OGGETTO: C.d.S. n. 766 – Riqualficazione architettonica-funzionale dell'impianto sportivo denominato "Centrale del Foro Italico" in Roma  
- Amministrazione Proponente: Sport e Salute S.p.A.

Oggetto: **Roma Capitale - MIT cds 766**

Riqualificazione architettonica e funzionale dell'impianto sportivo denominato "Centrale del Foro Italo" in Roma

**Oggetto: C.d.S. n. 766 – Riqualificazione architettonica–funzionale dell’impianto sportivo denominato “Centrale del Foro Italico” in Roma**  
**Amministrazione Proponente: Sport e Salute S.p.A**

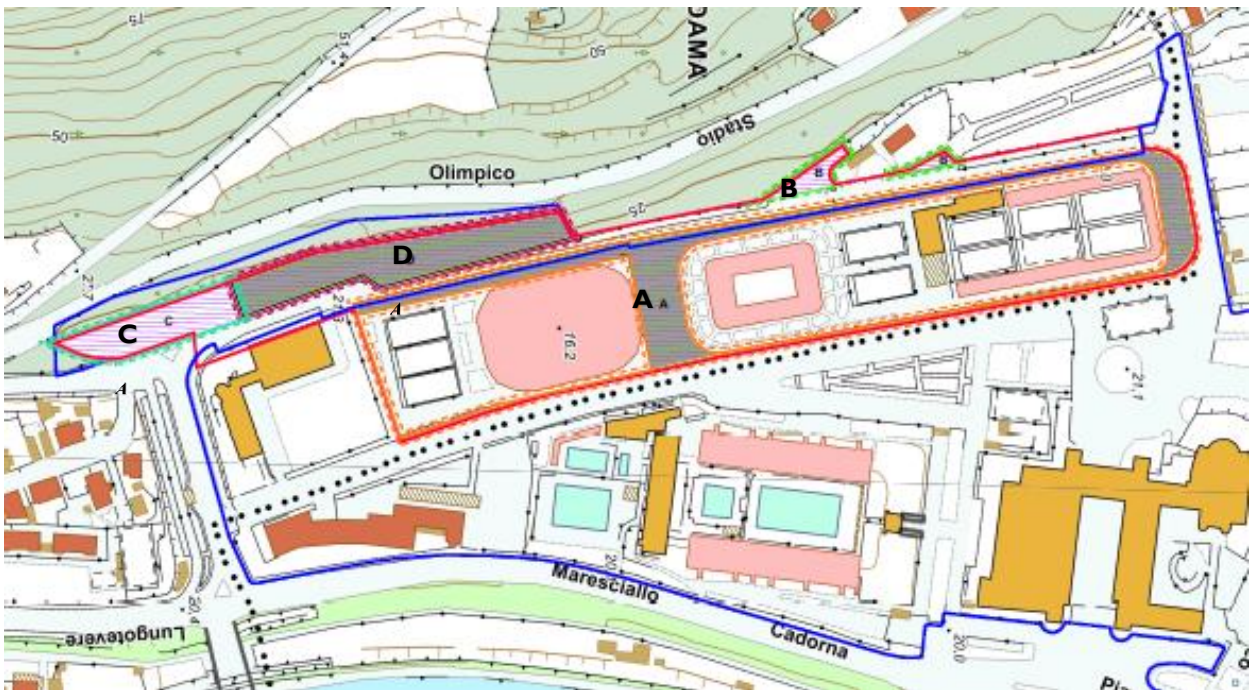
Per quanto fin qui esposto, l'intervento di ristrutturazione non risulta conforme alla disciplina del vigente strumento urbanistico comunale e la sua approvazione necessita di variante urbanistica.

La proposta di variante intende modificare le destinazioni come segue:

Stralcio indicativo delle Tavole A e B del PTPR approvato con DCR 5/2021

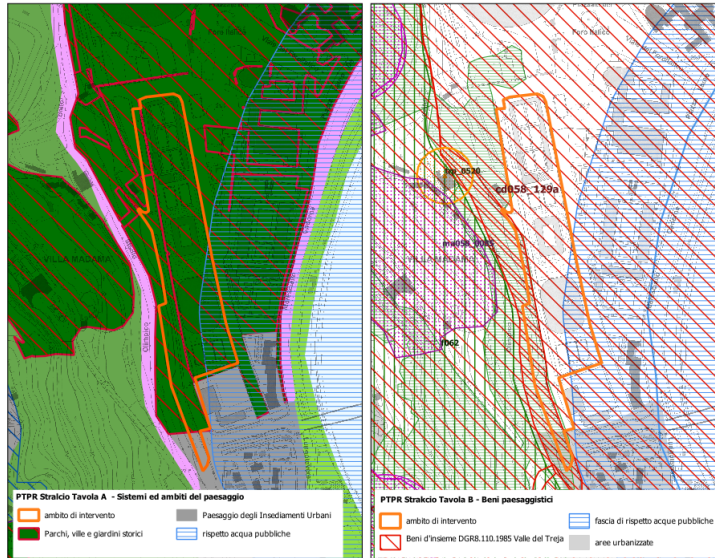
Secondo quanto disposto dall’art. 31 delle norme del PTPR al p.to 5.7 della Tabella B che costituisce la disciplina delle azioni/trasformazioni e obiettivi di tutela del paesaggio Parchi Ville e Giardini storici, relativamente agli *Impianti sportivi all’aperto e servizi di pertinenza* risulta: consentita esclusivamente la conservazione delle attività esistenti mediante manutenzione ordinaria, straordinaria, restauro e risanamento conservativo. Non sono ammessi ristrutturazioni. Non sono consentite nuove realizzazioni né ampliamenti superiori al 20%.

Il progetto di ristrutturazione non risulta pertanto conforme agli obiettivi di tutela previsti dall’art. 31 delle norme del PTPR.

Considerata la natura dell’intervento, lo stesso può essere assentito sotto il profilo paesaggistico in forza della deroga prevista in caso di autorizzazione per opere pubbliche dall’art. 12 delle norme del PTPR.

**PAI - figura tratta dal Digital Twin di AUBAC**

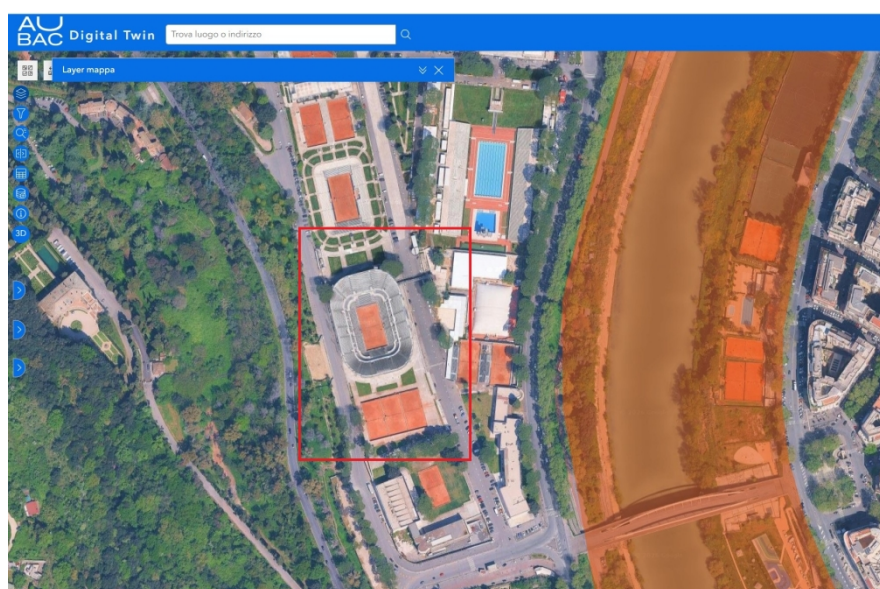
Allo stato degli studi, il presente intervento non interferisce con le aree definite a rischio idrogeologico dal “PAI – Piano Stralcio Assetto idrogeologico”. L’area di intervento non risulta inoltre ricadere all’interno dei Corridoi Fluviali e/o Ambientali definiti dal “PS5 – Piano Stralcio per il tratto metropolitano del Tevere da Castel Giubileo alla foce” e successivi aggiornamenti (vedi Tav. P3-Cf 5 di 5)

“Verifica interferenze fra i seguenti progetti:

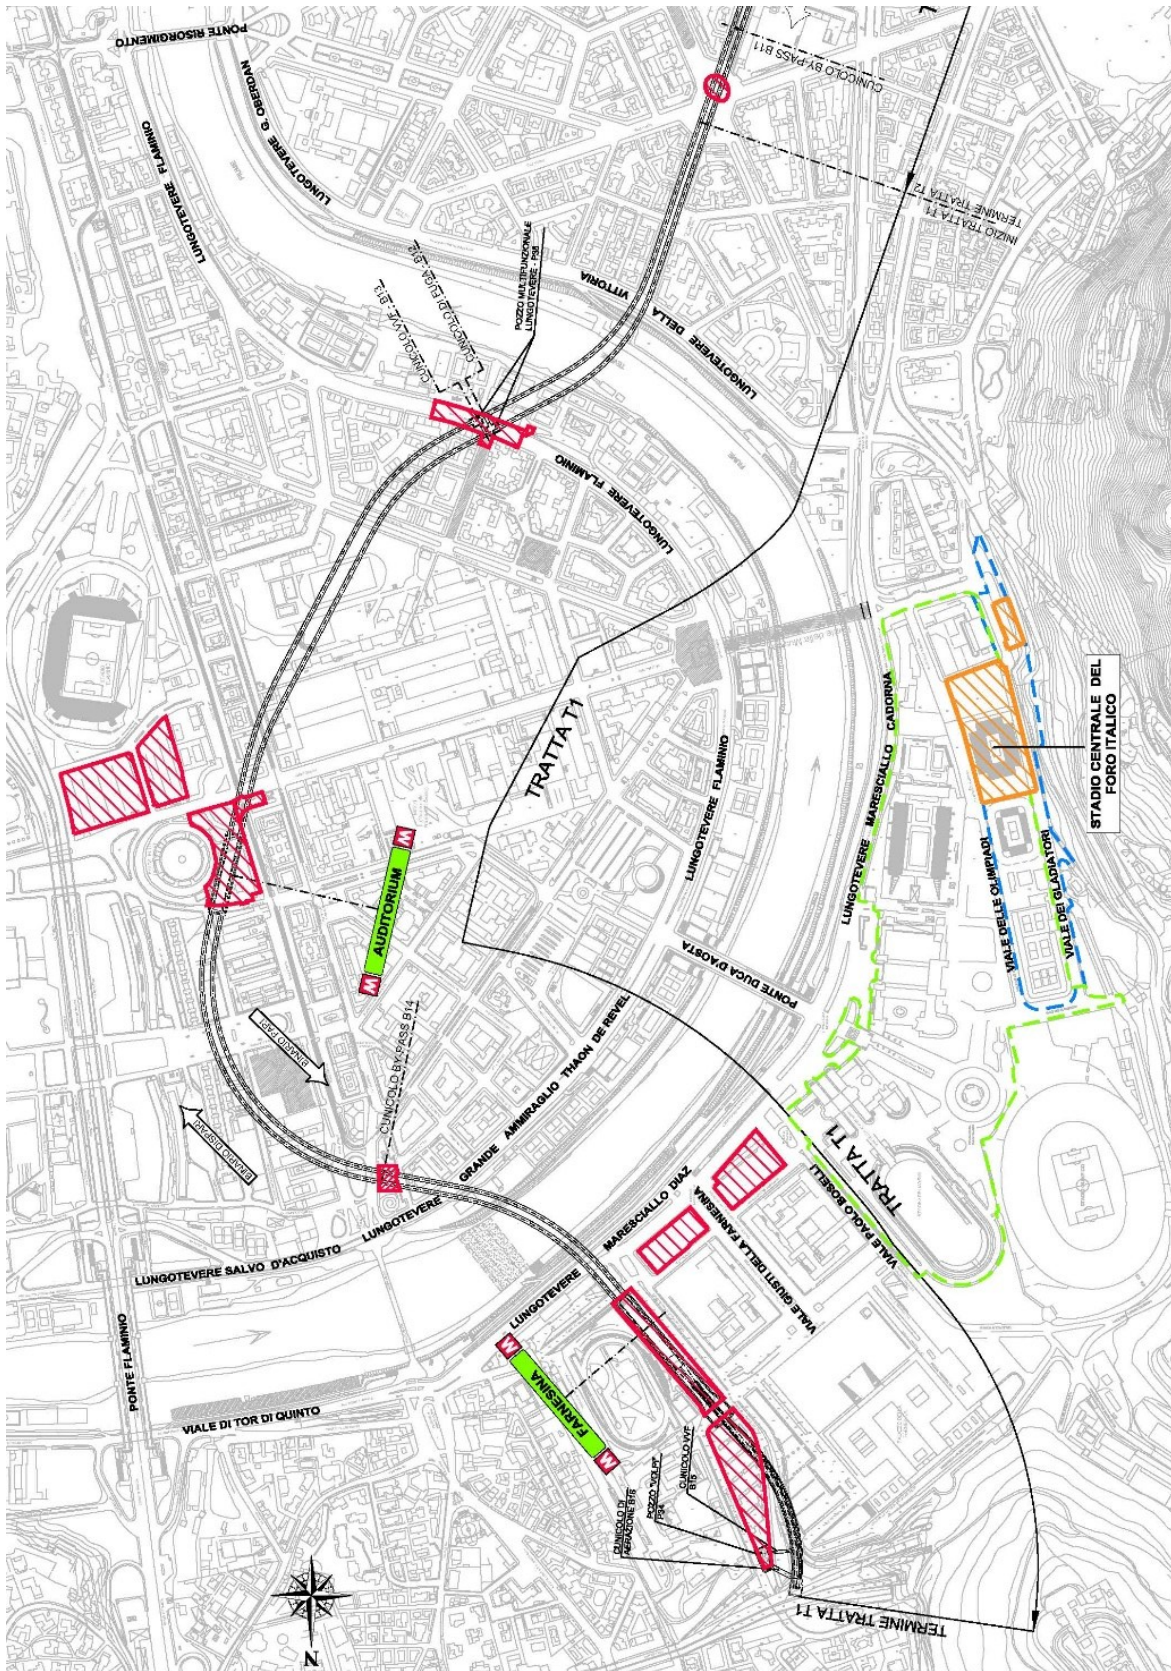
1 - Non si rilevano interferenze dirette tra le opere previste nei due progetti in oggetto.

Come evidente, stante la distanza dei cantieri previsti in entrambi i progetti, non si rilevano interferenze dirette. Tuttavia, si segnalano possibili interferenze indirette durante la fase realizzativa delle opere, derivanti dalle percorrenze dei mezzi d’opera a servizio dei cantieri delle stazioni e dei pozzi della tratta T1, che per circa 12 anni interesseranno la viabilità dei Lungotevere tra Ponte Risorgimento e Ponte Flaminio. Al riguardo, si ritiene opportuno allegare l’elaborato “Relazione generale trasportistica” redatto dal Contraente generale Metro C nell’ambito del PD approvato per valutare l’impatto della cantierizzazione sulla mobilità veicolare, del trasporto pubblico e pedonale delle aree interessate dai lavori.
